実施計画Ⅲ章26条変更について (建屋に貯留する滞留水管理の除外項目追加)

2016年12月22日
東京電力ホールディングス株式会社

【参考】1号機タービン建屋の孤立エリア調査について

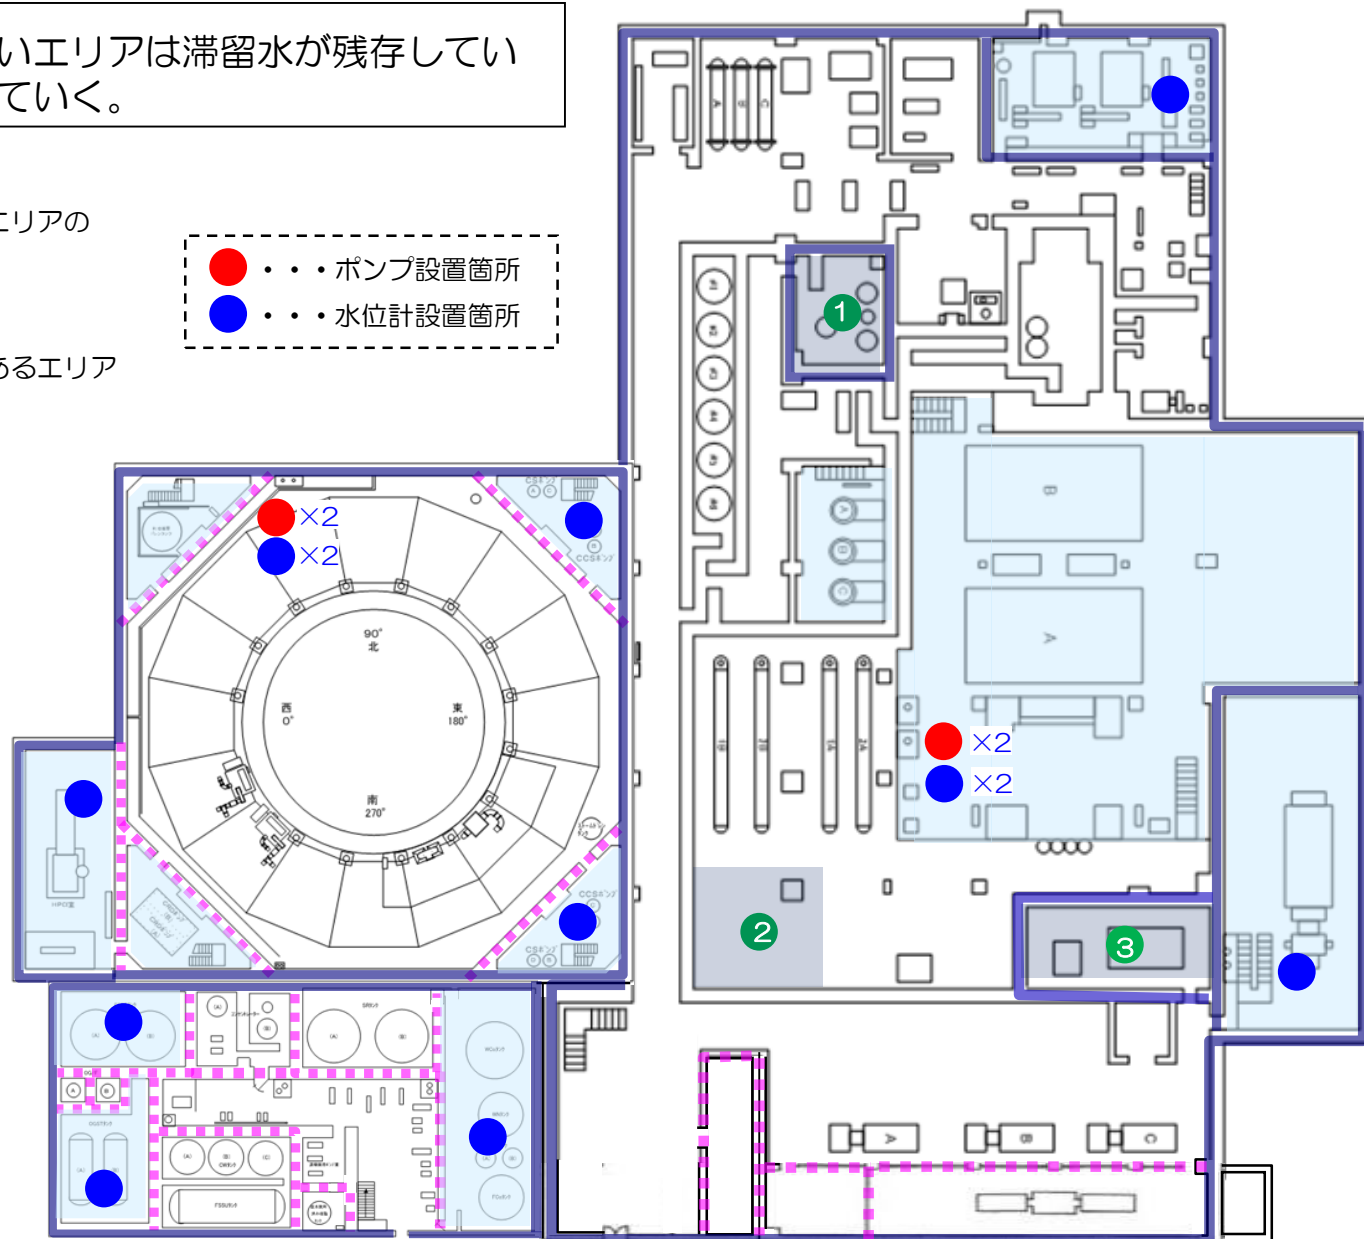
床ファンネル等を通じて滞留水と連通していないエリアは滞留水が残存している可能性があることから、優先的に調査を進めていく。

No.	調査箇所	連通の有無 (図面にて確認)
①	CD樹脂貯蔵タンク室	・タービン建屋の中心に有り、外壁の貫通無し
②	電気MH下部	・外壁の貫通は不明
③	主油タンク室	・タービン建屋の中心に有り、外壁の貫通無し
